ASUNTO: Impugación al el Informe técnico AMZT-DGT-TV-2021-162 de la AZT en el caso "Trazados viales a la carta"

ANÁLISIS DEL INFORME AMZT-DGT-TV-2021-162

1. PROPUESTA DE TRAZADO DE LA CALLE S3C

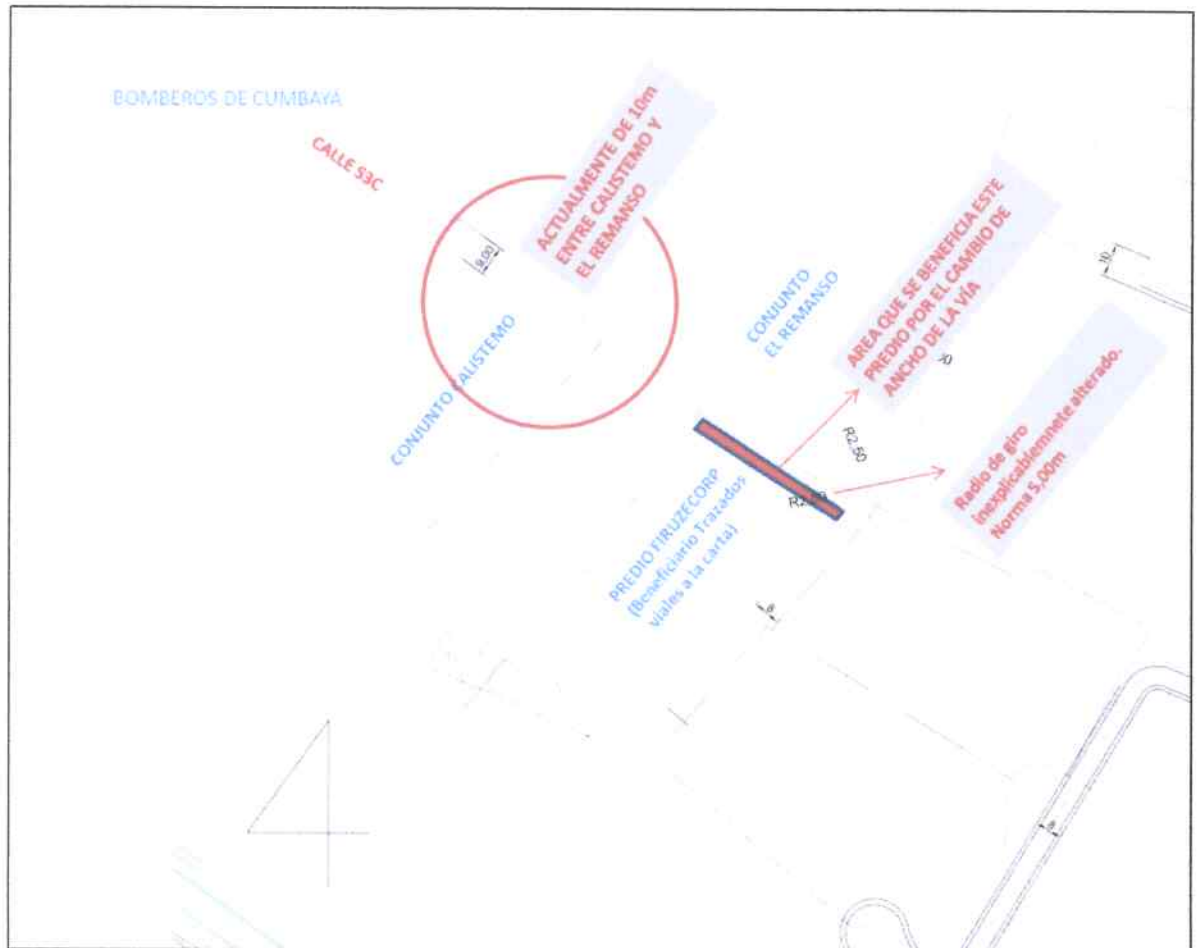
- a) En el informe **AMZT-DGT-TV-2021-162** se afirma que el ancho de la calle en un zona es de "9,00m en una longitud de 45,00m aproximadamente" cuando esta afirmación es completamente **FALSA** pues en el costado oeste de la calle entre el conjunto Calistemo y el Conjunto El Remanso la calle tiene un ancho de 10.00m. Les invitamos a realizar la inspección para corroborar esta falsedad evidente en el informe

El objetivo de este "error" presumiblemente sería el de no afectar al predio 112328 beneficiario de los "Trazados Viales a la carta" previamente denunciados.

Hacemos énfasis que la calle S3C tiene aproximadamente 200m de longitud, lo que la catalogaría como una vía tipo F de acuerdo a la Ordenanza que establece las Normas de Arquitectura y Urbanismo. Para una vía tipo F, el ancho mínimo es 10,00m (Adjuntamos el cuadro No.1 de las Especificaciones mínimas para viviendas urbanas tomado de la ordenanza que contiene las NORMAS DE ARQUITECTURA Y URBANISMO)

Inexplicablemente se MANIPULA la información para inducir al error a la COMISIÓN DE USO DE SUELOS y establecer que la calle debería tener solo 9,00m de ancho con una clara intencionalidad de favorecer a un administrado en detrimento de la ciudad.

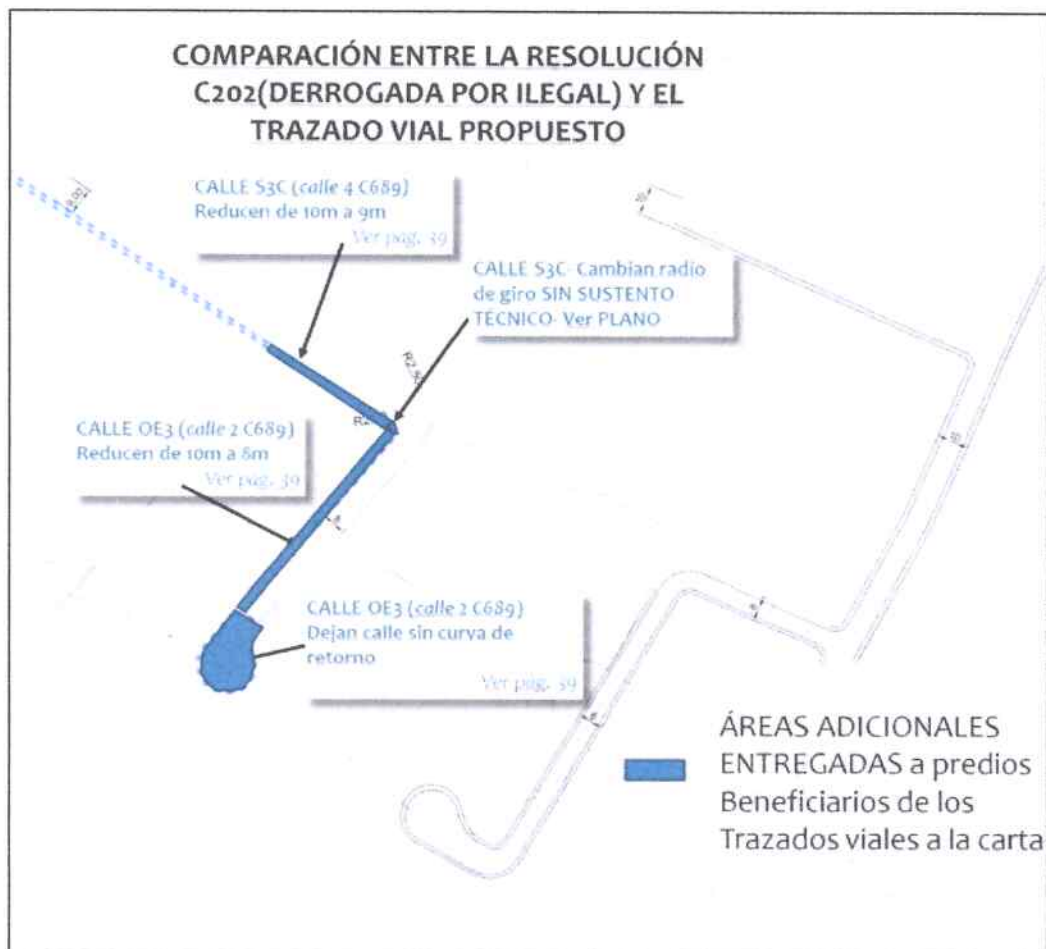
CALLE QUE TERMINA SIN CURVA DE RETORNO:

Las Ordenanzas vigentes establecen lo siguiente: *"Las vías vehiculares que no tengan continuidad terminarán en curva o espacios que faciliten el retorno asegurando la comodidad de las maniobras de los conductores de vehículos"*.

En este caso, haciendo caso omiso a las ordenanzas, la AZT plantea una calles que termina en un portón, sin ninguna posibilidad que un auto, o peor aún un camión de servicio público pueda circular y retornar sin problema

SE AFECTA AL INGRESO A LOS ESTACIONAMIENTOS DE VISITAS DE ARMONNIA II Y SE ELIMINA EL ACCESO AL LOTE 3 DE NEOATLAS

De una manera inexplicable se acorta la calle para no afectar al predio de Arboleda y otros. Pero con esta reducción de la longitud de la calle se deja sin acceso a los estacionamientos de visitas de Armonnia II.

Adicionalmente se elimina el acceso al lote 3 de Neoaltas de una manera arbitraria, creando ya un perjuicio enorme.
